(仮称) 三戸プロジェクト
環境影響予測評価実施計画書

補足資料

京浜急行電鉄株式会社

図3
交通事故の発生地点 (2022年)

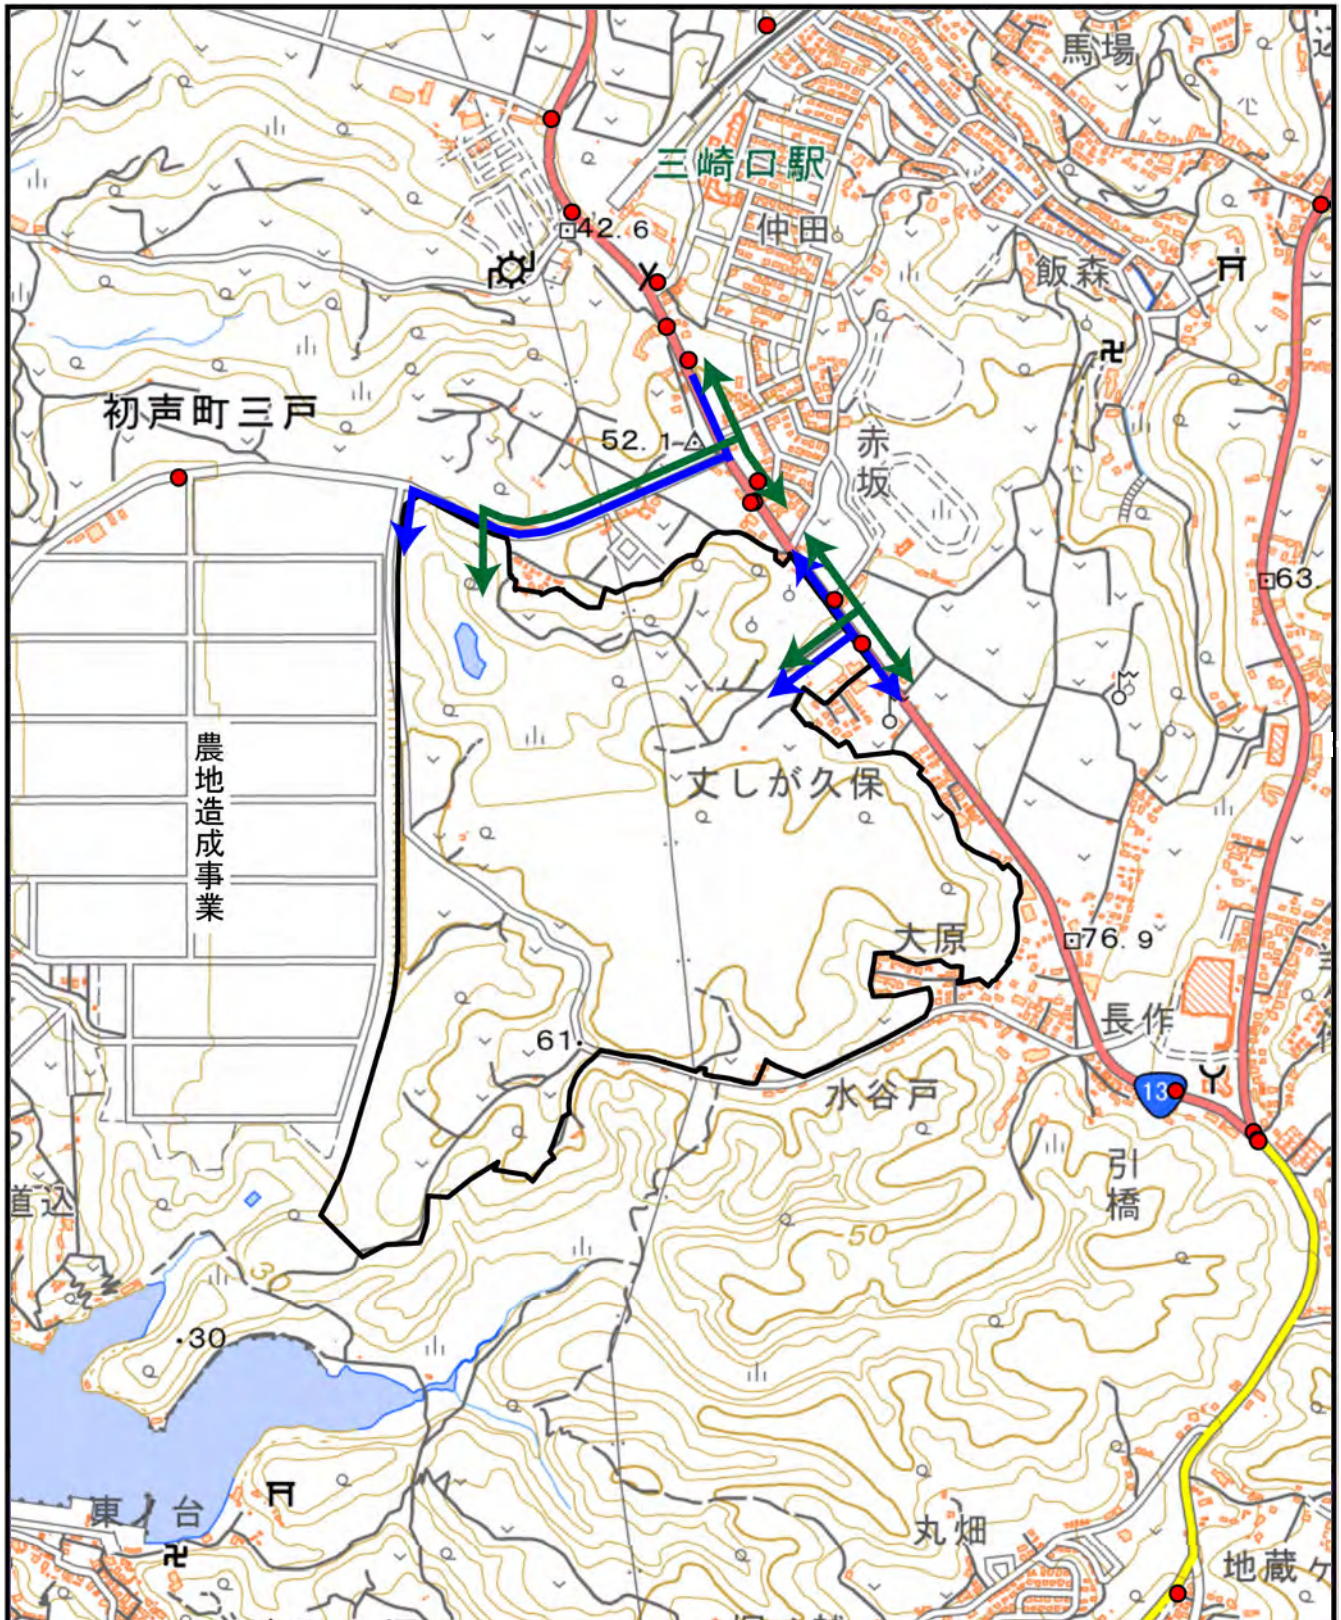
交通事故のオープンデータでは事故の詳細な場所も含めて公開されているので、データを使用する手段があることを参考に伝える。

実施区域周辺の国道134号（三崎口駅～引橋交差点）の交通事故発生数は、表1に示すとおりであり、近年では、2022年の交通事故の発生数が多くなっています。同年における交通事故発生地点は、オープンデータを確認したところ図3に示すとおり点在しており、交通事故が集中している交差点はみられませんでした。また、本事業の実施区域北東部の三戸入口交差点では、交通事故は発生していませんでした。
